## Aansluitende vliegroutes luchthaven Lelystad

In plaats daarvan stuur ik u onderstaande reactie als inspraak op de Consultatieronde.

Figuur: Ruimte voor doorklimmen naar 1800 meter boven Flevopolder

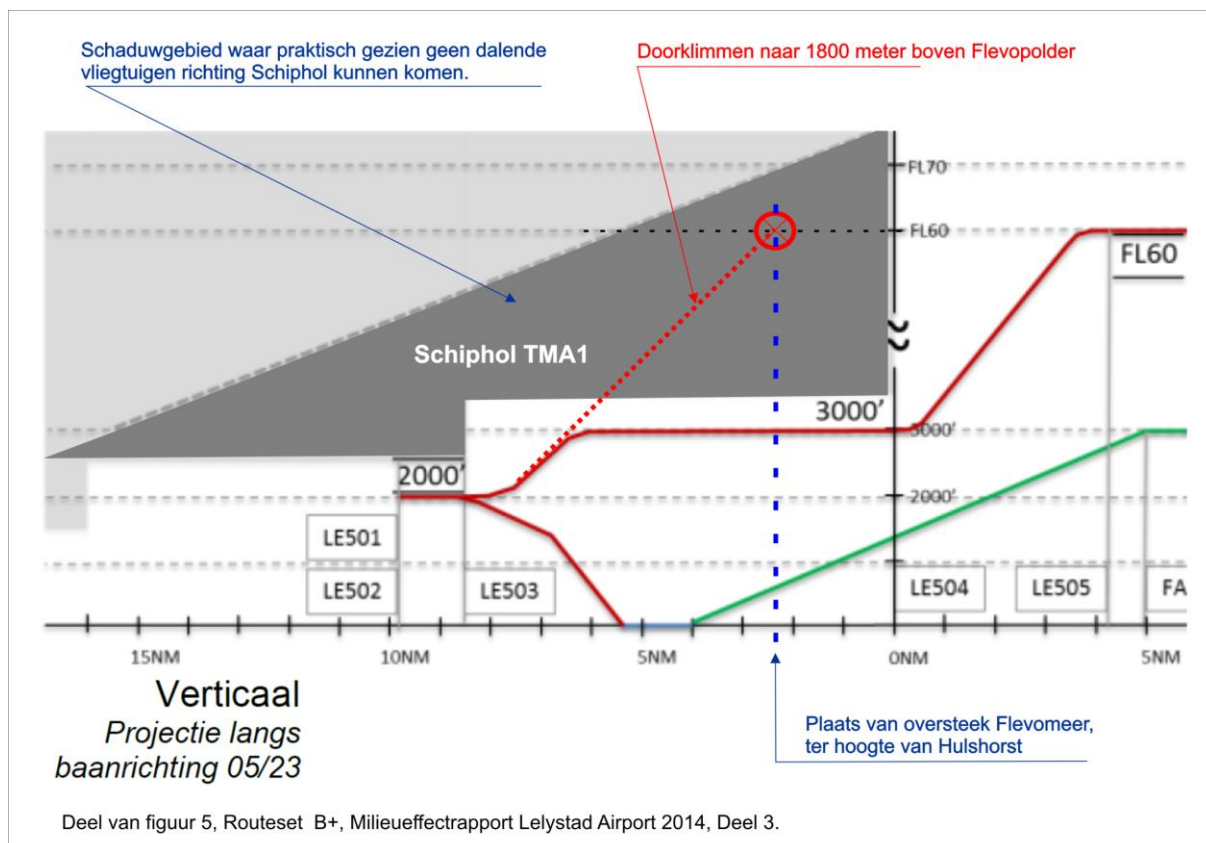
Uit gesprekken met ingewijden heb ik begrepen dat alhoewel de hoogtebeperking in TMA1 dat formeel niet toelaat, er in de praktijk juist in het gebied tussen LE503 en LE504 een gebied is waar vliegtuigen op weg naar Schiphol, praktisch gezien niet kunnen komen. Op die plaats zouden vertrekkende vliegtuigen richting 050 kunnen doorklimmen naar 1800 meter. Met deze alternatieve route wordt voldaan aan de Alderstafel-voorwaarde dat de vliegtuigen bij het Oude land op 1800 meter moeten zitten.

In onderstaande figuur heb ik het schaduwgebied en het hoogteprofiel voor het doorklimmen boven de Flevopolder weergegeven.

Kijk serieus naar de mogelijkheden en voordelen van de alternatieve route van vliegveld Teuge.
